Raskas perävaunutekniikka
VBG-vetolaitteet

Tiiviste ja uudet voitelureiän tulpat VBG mekanismeihin mallia 3.0

Muutokset koskevat koko VBG 3.0 -mallisarjaa, vetokytkimiä ja varaosamekanismeja. Siirtymäaika on syksy 2008 - talvi 2009. Tuotenumerot eivät muutu.

Uuden malliset voitelureiän tulpat

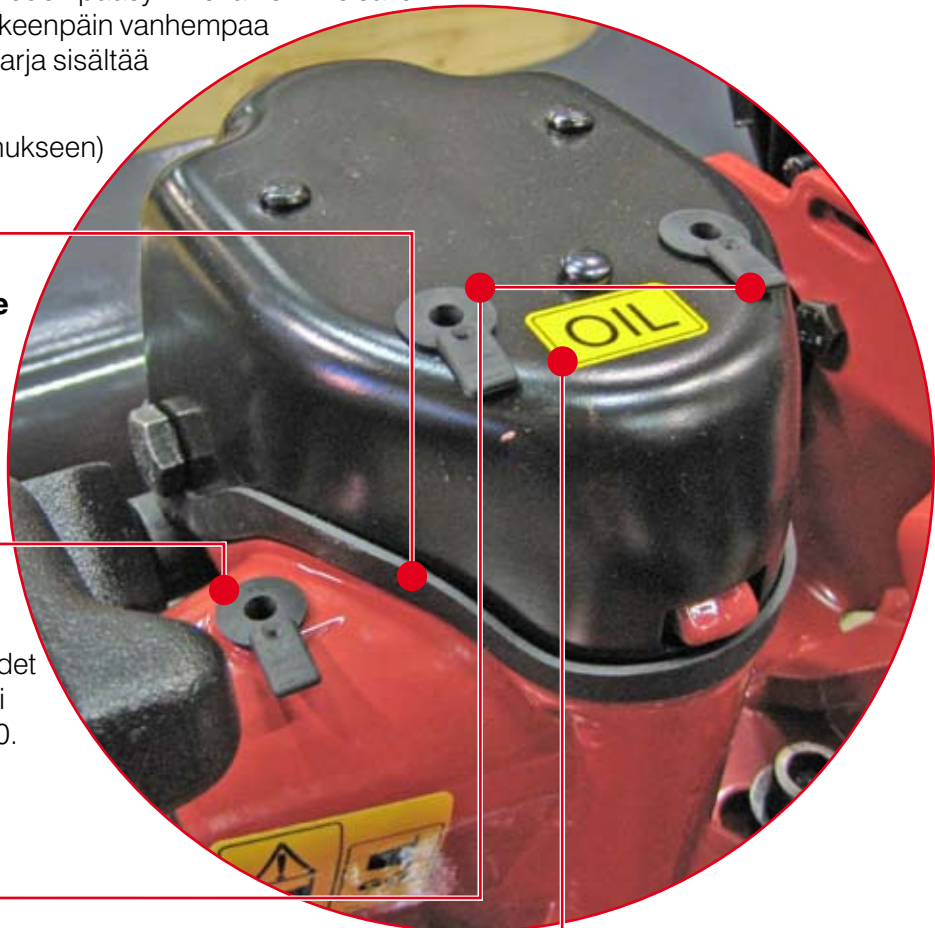
Helpottaa huoltoa ja voitelua, koska uudet tulpat voi irrottaa ilman työkaluja. Sopii kaikkiin VBG-mekanismeihin mallia 3.0. Saatavissa 10 kpl pakkauksena.
